**Avis de la mission régionale d'autorité environnementale
sur le parc agrivoltaïque au sol porté par la société JP
Energie Environnement (JPee) sur la commune d'Upie
(26)**

Avis n° 2026-ARA-AP-2114_N 21665

Avis délibéré le 22 septembre 2026

Illustration 2: Plan de masse du projet. Source : dossier de PC.

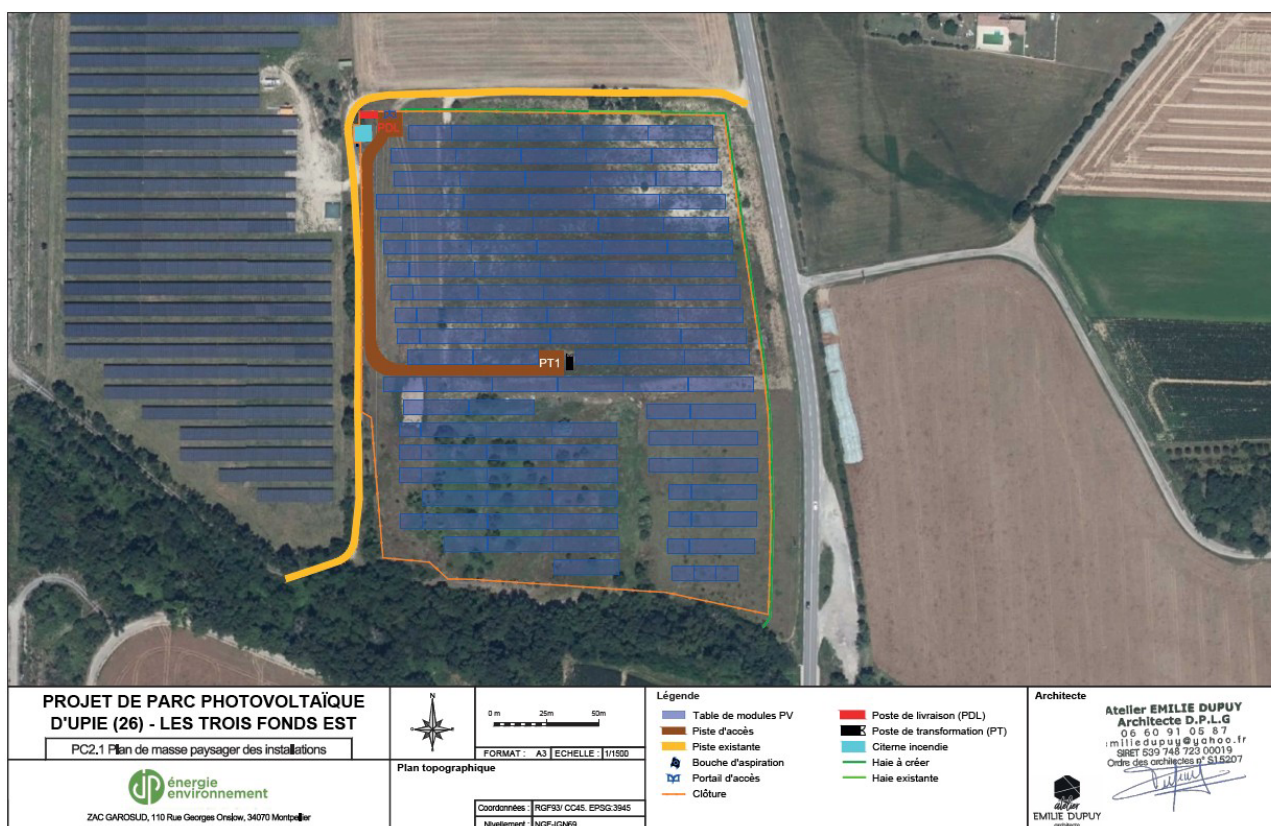
Le poste source envisagé pour le raccordement est celui d'Etoile-sur-Rhône, situé à 8 km environ au sud du projet. D'après le dossier, le tracé définitif du raccordement électrique suivra les itinéraires routiers existants. Le raccordement en souterrain de la centrale photovoltaïque au réseau électrique national n'est pas décrit précisément, ni les travaux éventuels concernant le poste source. Ses incidences environnementales ne font donc pas l'objet d'une analyse approfondie. La capacité réservée au titre du schéma régional de raccordement au réseau des énergies renouvelables 2025 (S3REnR) s'élève à 27 MW au 9 juin 2026⁵. Le raccordement étant indispensable au projet, ses caractéristiques et son tracé doivent être présentés et ses incidences évaluées de manière détaillée possible, ainsi que tout éventuel renforcement de poste de transformation et de

lignes haute tension, et cela même s'ils relèvent d'un autre maître d'ouvrage et d'un calendrier différent. Ce n'est pas le cas dans le dossier fourni, qui doit l'inclure dès ce stade.

L'Autorité environnementale recommande de compléter les éléments déjà fournis sur le raccordement (tracé prévisionnel au poste d'Étoile-sur-Rhône, capacité d'accueil) :

- ***par une évaluation des incidences environnementales propres aux travaux de raccordement (tranchées, franchissements, milieux traversés),***
- ***par une confirmation du calendrier de mise à disposition de la capacité réservée et notamment par une information le plus en amont possible de la programmation des travaux de l'opérateur électrique.***
